INFO TECHNIQUE #018

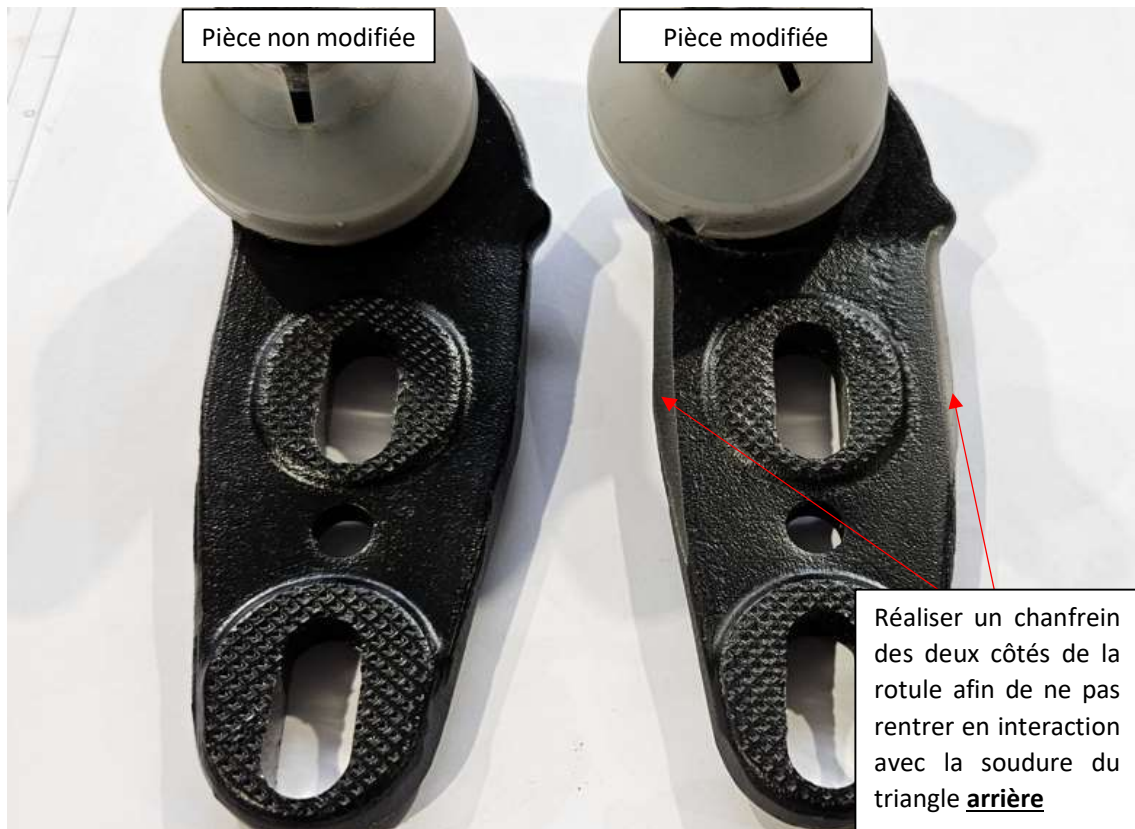
WRT vous informe d'une modification à apporter sur les rotules de suspension AVG/ARD et AVD/ARG portant les références S037 et S038. Nous avons remarqué que certains modèles de rotule reposent sur les soudures des triangles arrière (voir photo ci-dessous). Cela empêche le serrage optimal de la rotule sur le triangle. Il est en effet important que la rotule repose bien à plat sur le triangle pour que la surface de pose soit optimale. Pour éviter ce problème, vous pouvez réaliser des chanfreins comme sur l'image suivante.

ATTENTION
Montage non correct ! Chanfrein à réaliser.

Une modification du design des triangles sera apportée prochainement pour pouvoir accueillir un plus grand panel de rotules, sans modification de ces dernières.
